柏崎刈羽原子力発電所6号及び7号炉審査資料	
資料番号	KK67-0129
提出年月日	平成28年10月21日

柏崎刈羽原子力発電所 6号及び7号炉

重大事故発生後の長期安定冷却手段について

図1 代替原子炉補機冷却系を用いたCUW系による原子炉除熱 系統概要図

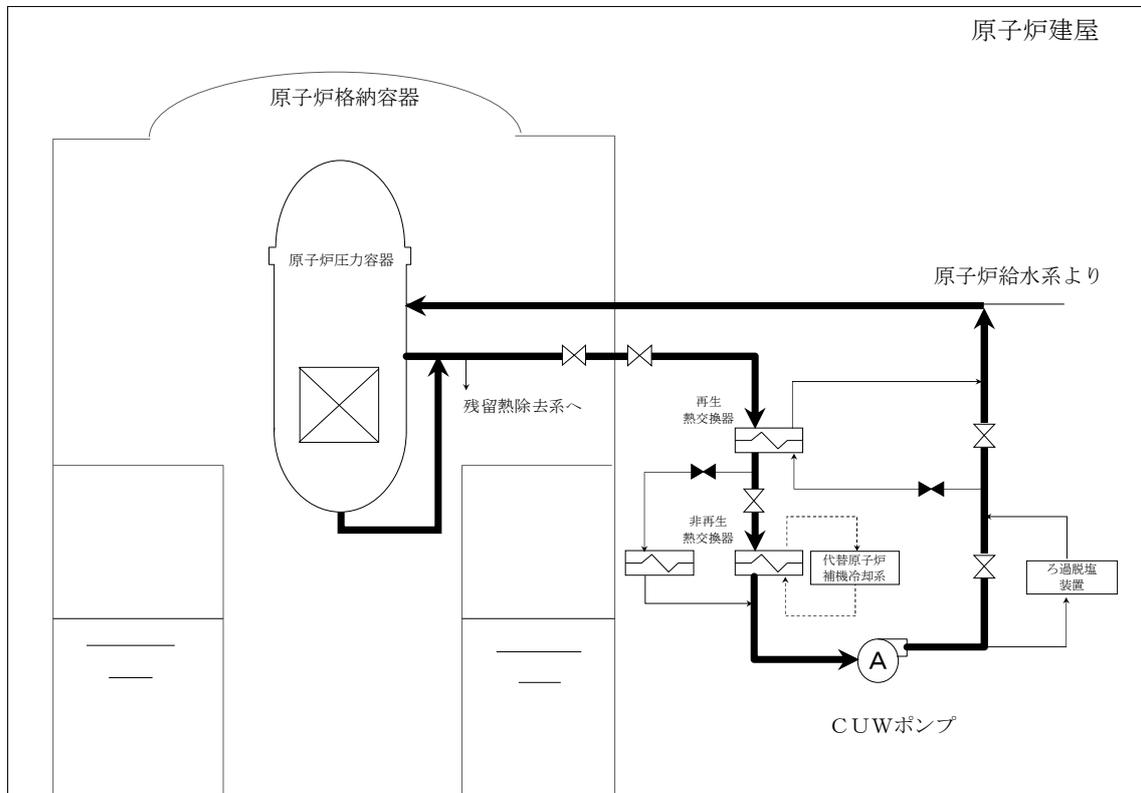
質問	長期安定性の維持のために FPC と CUW 熱交換器使用の可能性について説明すること
----	---

長期安定性の維持のために FPC 熱交換器または CUW 熱交換器による格納容器除熱が可能であるかの検討を行った。ただし、FPC 熱交換器については、これを用いて格納容器除熱を実施するラインを構成することで使用済燃料プールの冷却が行えなくなるため、格納容器除熱としては使用しないこととする。なお、FPC 熱交換器を用いてサブレーションプール水を除熱するためには、FPC ポンプを使用する必要があるが、FPC ポンプは原子炉建屋地上 2 階に設置されており、水源であるサブレーションプールとのレベル差が大きく、ポンプ NPSH 評価が成立しないため、使用は困難と考えている。一方で、CUW 熱交換器による格納容器除熱手段については系統成立性が確認できたため使用可能と判断した。詳細の成立性評価について以下に示す。

CUW 系は通常運転中に原子炉冷却材の浄化を行う系統であり、重大事故等時に原子炉水位の低下（レベル 2）により隔離状態になる。

また、通常は原子炉補機冷却系を冷却水として用いているが、重大事故等時には代替原子炉補機冷却系を用いることで冷却水を確保する。

耐熱ホース等は CUW 系では使用する必要が無く、手動弁による系統構成のみで運転可能である。

しかし、CUW 系は原子炉圧力容器を水源とするため、吸込配管である原子炉停止時冷却モードの取り出し配管高さ以上（通常は原子炉水位低「レベル 3」以上）に十分に確保されていることが必要であり、大 LOCA 事象のように原子炉水位を十分に確保できない場合は運転することができない。

さらに、CUW ポンプは電動機とポンプが一体型のキャンドモータポンプであるため、電動機に清浄なページ水を供給できる手段を整える必要がある。

これらの条件を満たした上で、代替原子炉補機冷却系を用いた CUW 系による除熱可能量は原子炉停止「30 日後」の崩壊熱「6.5MW」を上回る。
